### RODOANEL – TRACADO TRECHO NORTE – ARUJÁ

Empreendimento: Rodoanel Mário Covas – Trecho Norte  
Empreendedor: DERSA Desenvolvimento Rodoviário S.A

## **PARECER nº001/2011/RODOANEL**

**PROPOSTAS DA PREFEITURA MUNICIPAL DE GUARULHOS  
SOBRE A IMPLANTAÇÃO DO RODOANEL**

Parque Municipal do Córrego do Bispo

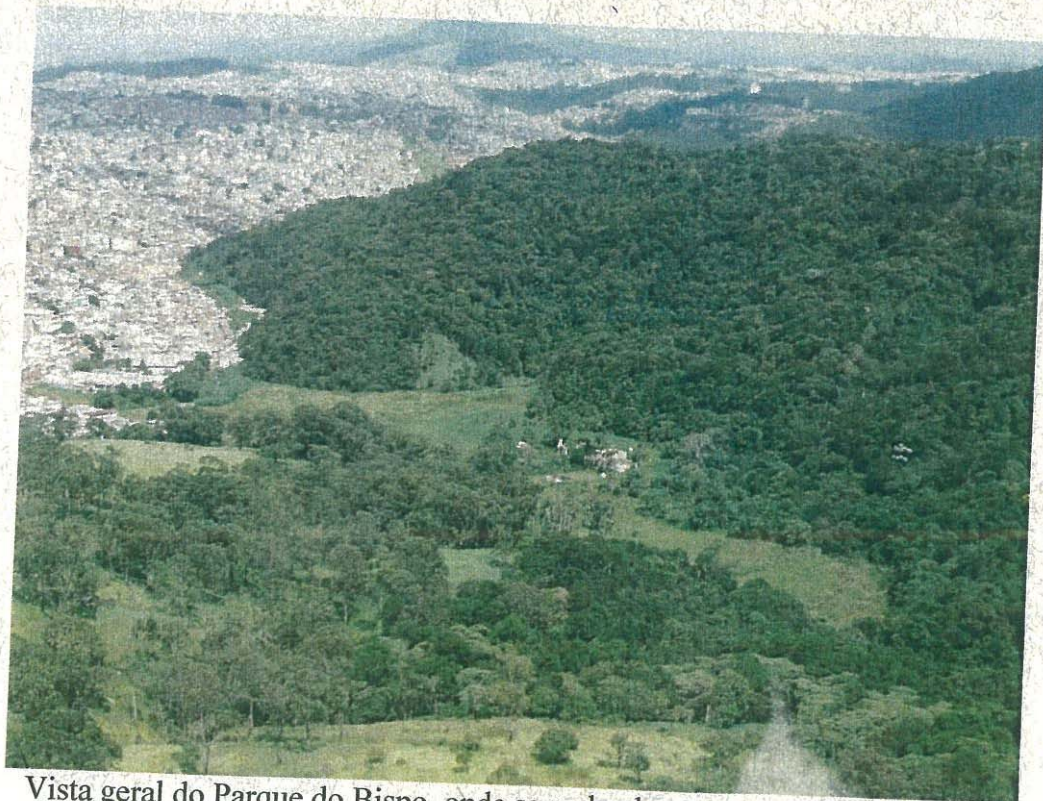
- Foi inserido nas plantas e estudos do EIA-RIMA, mas não foi considerado na avaliação de impactos: o trecho no qual a rodovia passa em nível sobre a área do parque fragmenta o mesmo em duas partes, isolando totalmente um trecho do outro.

- O corte previsto no topo do morro em questão apresenta-se como significativa interferência na paisagem da região, que constitui um dos últimos vales preservados da região.

- Como não foram detalhados os métodos construtivos e o projeto do trecho elevado, é possível que o viaduto previsto, caso seja à semelhança dos viadutos dos outros trechos do Rodoanel, cause grande impacto e descaracterize o vale conhecido como “Fazendinha”, que apresenta importantíssimo caráter ambiental, histórico, cultural e paisagístico.

- O traçado proposto causará a supressão de um trecho de vegetação campestre, formação que ocupava extensas áreas no Município de São Paulo e hoje restrita a umas poucas localidades. A preservação dessa vegetação é de extrema importância para o Município de São Paulo.

- No desemboque do Túnel 3, o relevo local proporcionará a concentração de altos níveis de ruído originados pela passagem de veículos situação que causará desconforto para os frequentadores do Parque.

- Tendo essas considerações em vista, entendemos necessária uma reavaliação conjunta do traçado nesse trecho entre a DERSA e a SVMA.

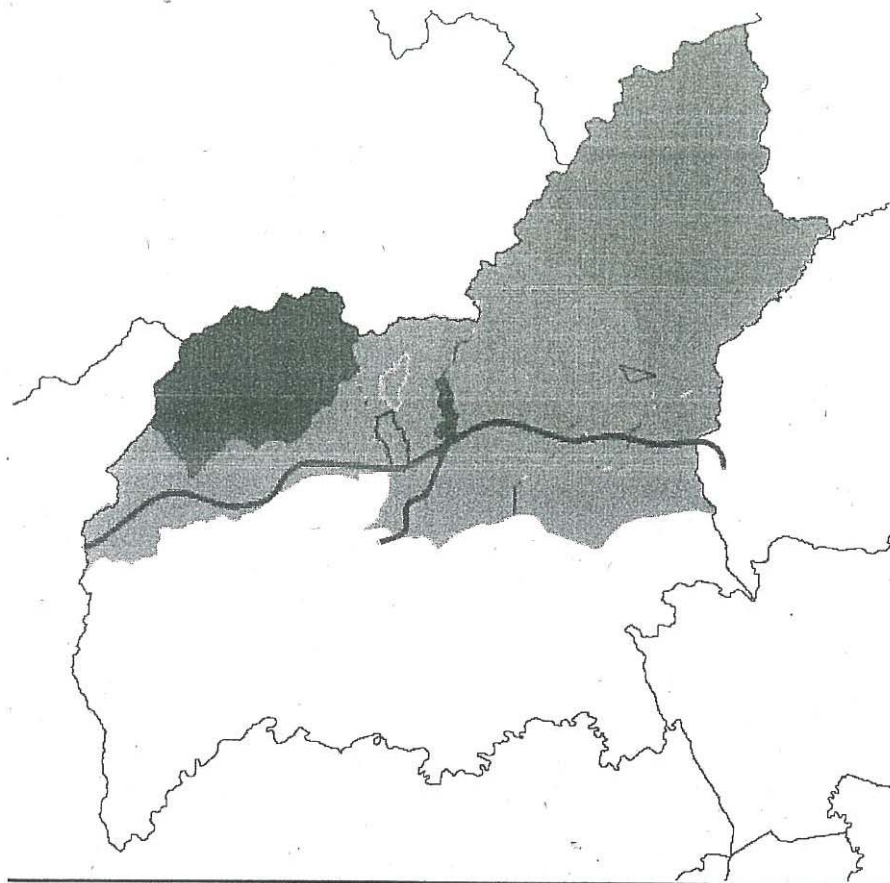
- O EIA não posiciona os elementos do Geoparque, com exceção do Parque Natural Municipal da Cultura Negra Sítio da Candinha, nos mapas e plantas, já estabelecido como Unidade de Conservação Municipal através da Lei nº 6475/2008;
- Discute de forma superficial o Geoparque e em especial o Corredor Cantareira Mantiqueira, comprometendo de forma significativa a análise e influência deste como componente de uso e ocupação do solo na Cidade e a destinação de compensações ao referido Corredor, considerado de Alta Prioridade pelo Ministério do Meio Ambiente e pela Secretaria de Estado de Meio Ambiente;
- O Traçado na forma proposta interfere em sítios pertencentes ao Geoparque, não considerando qualquer interferência direta ou indireta ao mesmo (Figura 1).

Entendemos aqui que o simplismo com que é colocado o "Programa de Prospecção, Resgate, Arqueológico e Preservação do Patrimônio Arqueológico, Histórico e

Cultural”, reflete um total desconhecimento da tipologia de feição a ser encontrada, uma vez que várias estruturas, são de engenharia e não permitem resgate, tais como a adutora do Cabuçu e os canais e lavras de exploração de ouro do período colonial, também verificamos que apesar de haver estruturas similares no trecho Oeste do Rodoanel na região do Jaraguá, não há o desenvolvimento técnico do tema, não permitindo visualizar as ações e programas.

Figura 2: APPs de curso d'água.

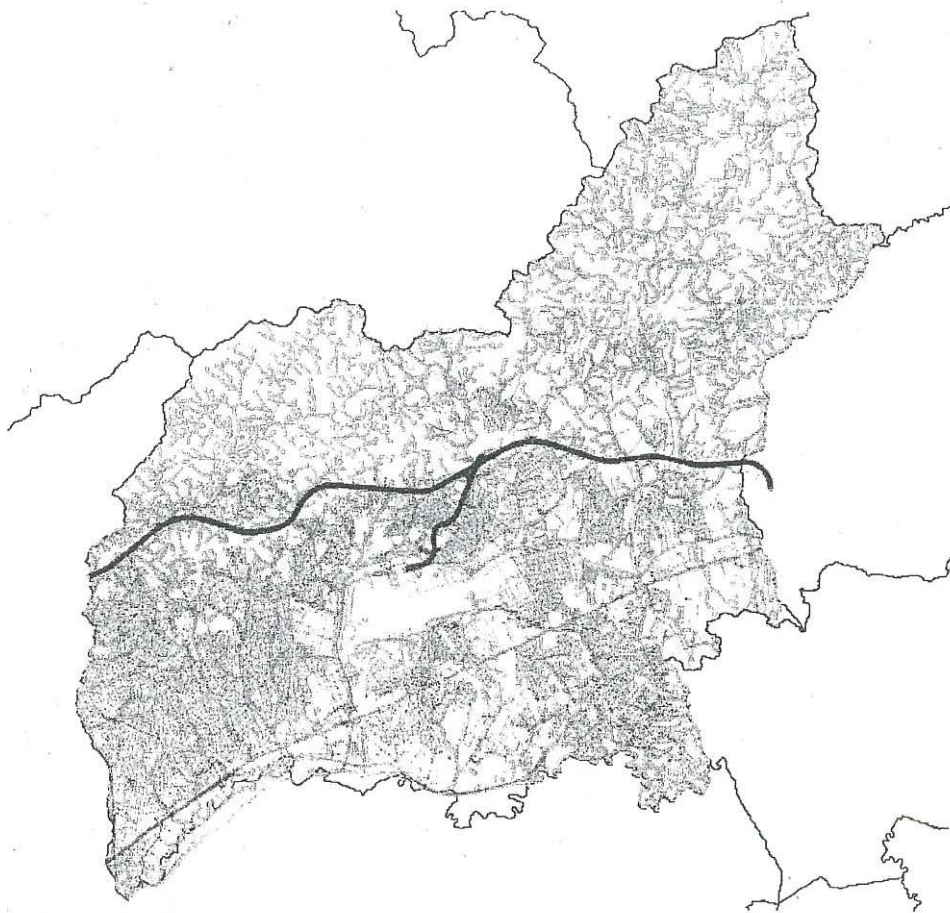
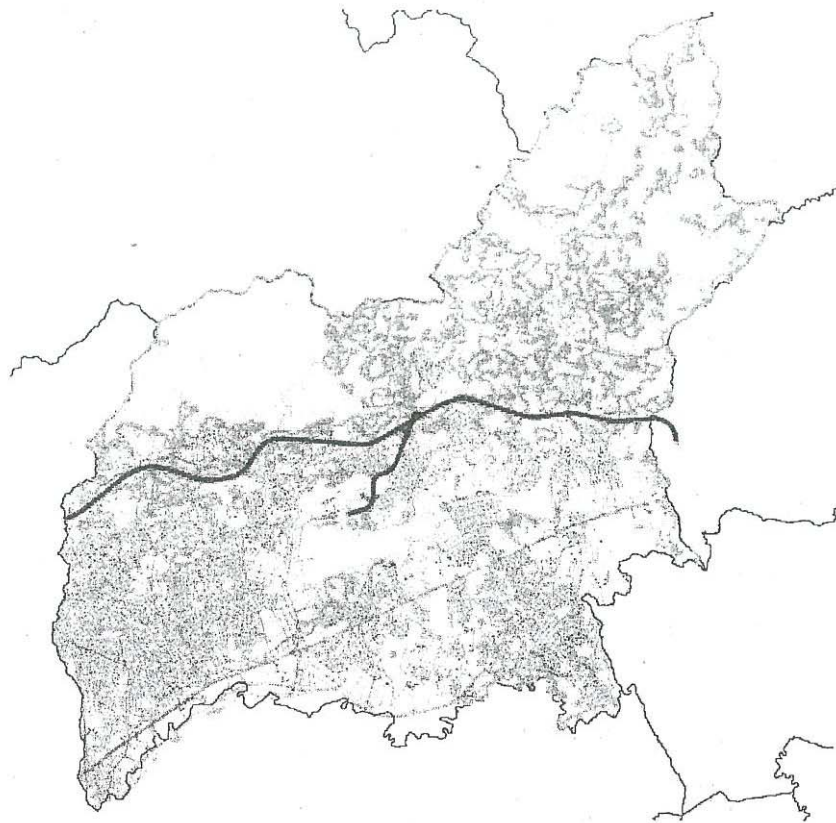
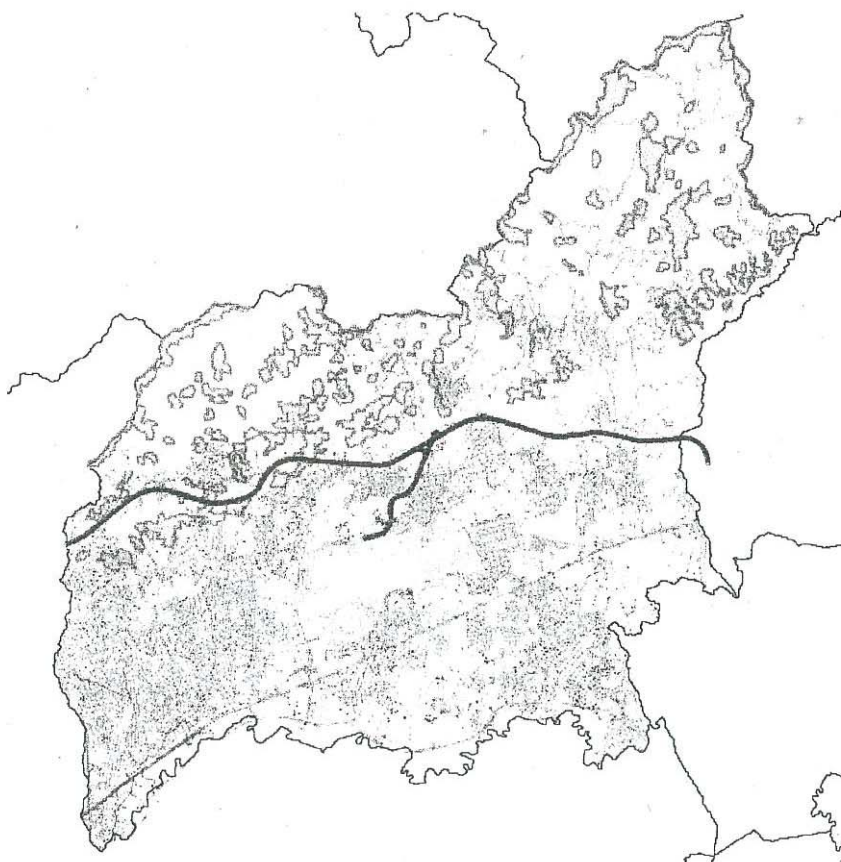
Com relação ao tema, destacamos que o EIA/RIMA não apresenta de forma satisfatória o dimensionamento da interferência em APPs definidas pelo artigo 2º e 3º do Código Florestal. Com base ainda nas informações dos estudos do EIA/RIMA trecho norte, complementado com informações derivadas das “*Bases Geoambientais para um Sistema de Informações no Município de Guarulhos*”, culminando com o dimensionamento abaixo representado (Figuras 2, 3 e 4):

Os dados supra apresentados mostram a grande interferência da obra no Município de Guarulhos, aparentemente originada pela opção de corte e aterro desenvolvida pelo empreendimento. Na discussão das medidas mitigadoras e compensatórias não são apresentadas as devidas compensações e mitigações destacando o território do município interferido, não garantindo a recomposição dos danos sofridos pela cidade, também não apresentando plano específico para a cidade.

Figura 5: Mapa Termal do Município de Guarulhos

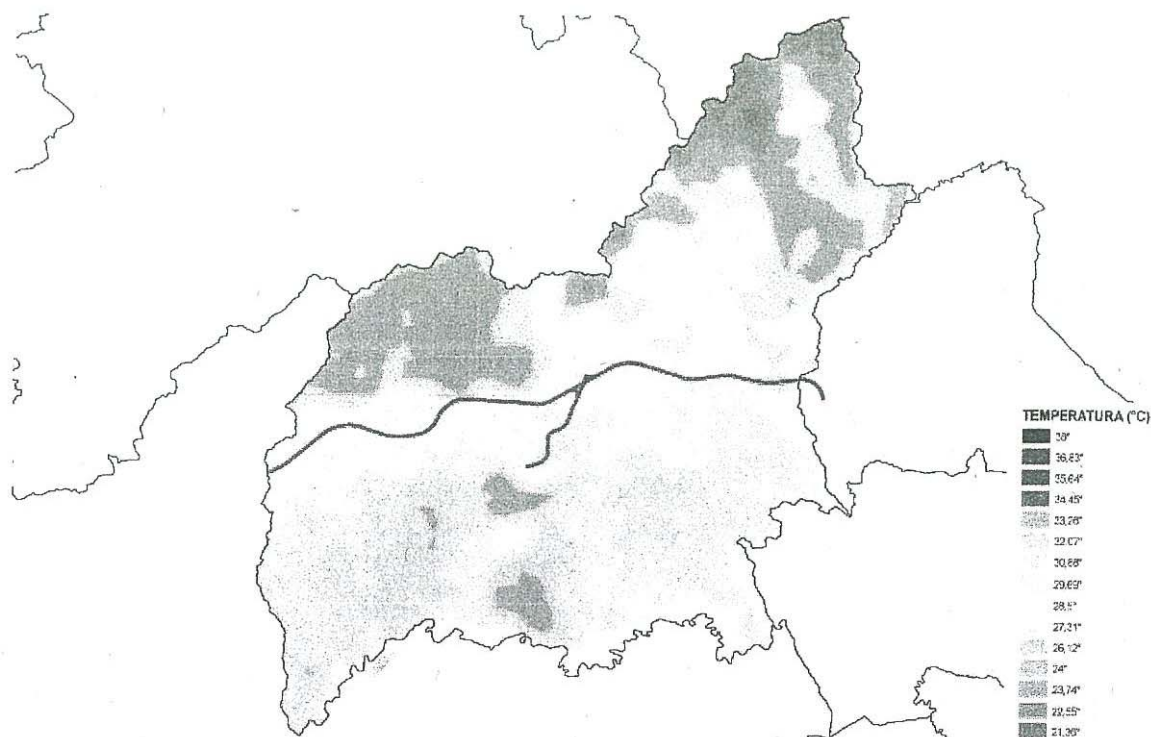
O EIA/RIMA não apresenta estimativas do aumento de temperatura, nem tão pouco apresenta dados de incremento do calor dos outros trechos do Rodoanel já em operação, não propõe medidas mitigadoras para minimização do efeito de formação de Ilhas de Calor que a implantação e funcionamento do Rodoanel trecho norte pressupõe, tais como constituições de parques lineares ao lado da obra e incremento da cobertura vegetal das APPs especialmente as próximas ao empreendimento. Cumpre aqui ressaltar a possibilidade do efeito sinérgico da Ilha de Calor com impacto hidrológico devido à alteração no comportamento do padrão de chuvas e sua intensidade e demais fatores adversos. A Figura 5 apresenta o mapa termal do Município de Guarulhos.

Figura 6: Áreas Prioritárias para Conservação da Biodiversidade em Guarulhos

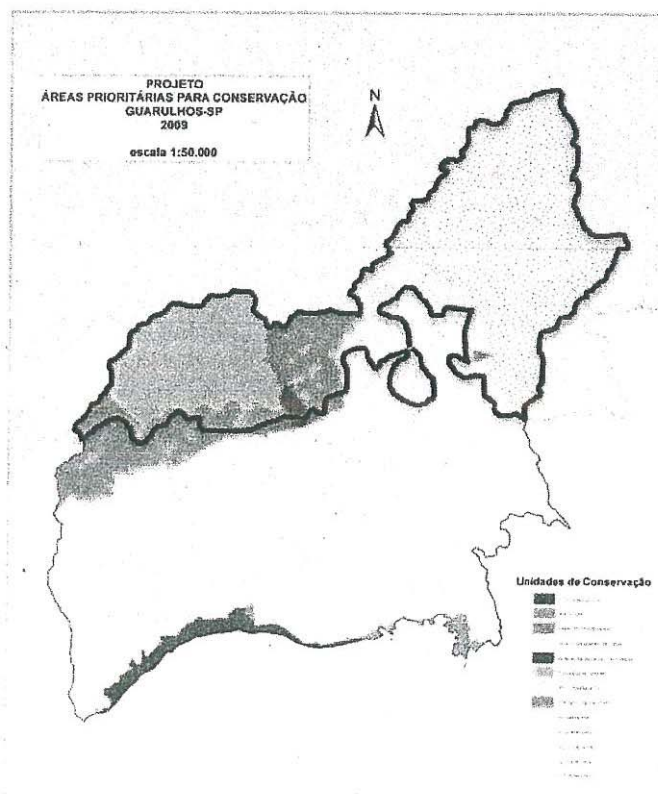
A região norte de Guarulhos integra o corredor ecológico Cantareira-Mantiqueira, apresentando elevado incremento de conectividade como concluiu o projeto BIOTA (RODRIGUES *et al*, 2008), mantendo áreas com alta prioridade para proteção conforme relatório do MMA (2007) (Figura 6).

Figura 7: Efeito de borda no traçado do RODOANEL

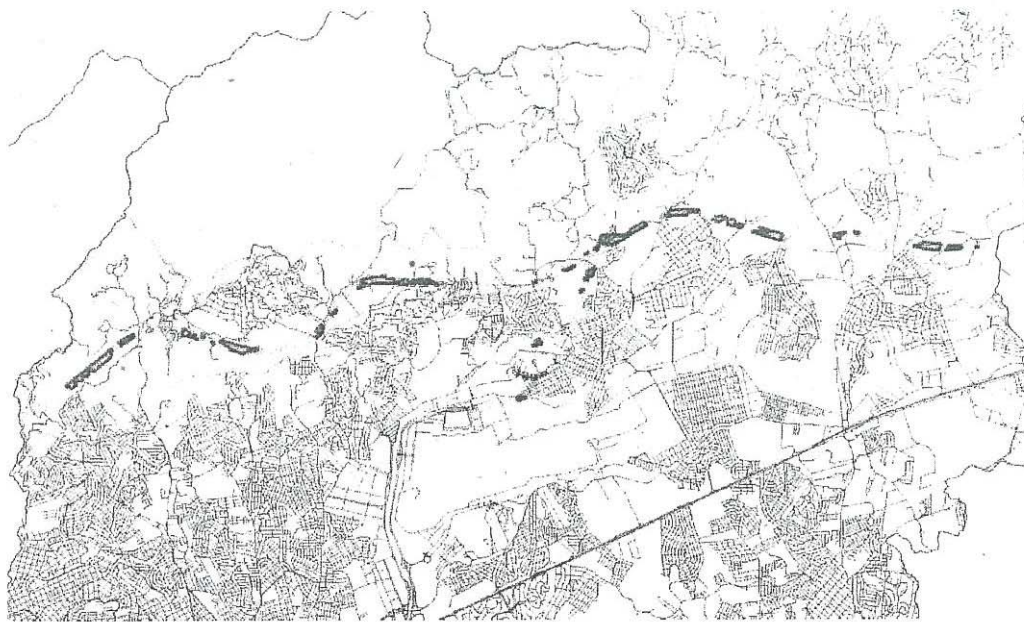
Quanto ao efeito de borda (Figura 7), temos a destacar que na porção em que o empreendimento Rodoanel será implantado serão afetados significativos Remanescentes de Mata Atlântica em diferentes estágios de regeneração, protegidos pela Lei Municipal 4566/94, aumentando o chamado efeito de borda. Para esses remanescentes protegidos tanto por Lei Municipal como por Legislação Estadual e Federal estimamos o aumento em mais de 20.000 metros (perímetro), o que ocasiona não só perda quantitativa dos Remanescentes

citados como também perda qualitativa, o que não foi mensurado no EIA/RIMA nem tampouco indicada qualquer medida compensatória e mitigadora para esse efeito.
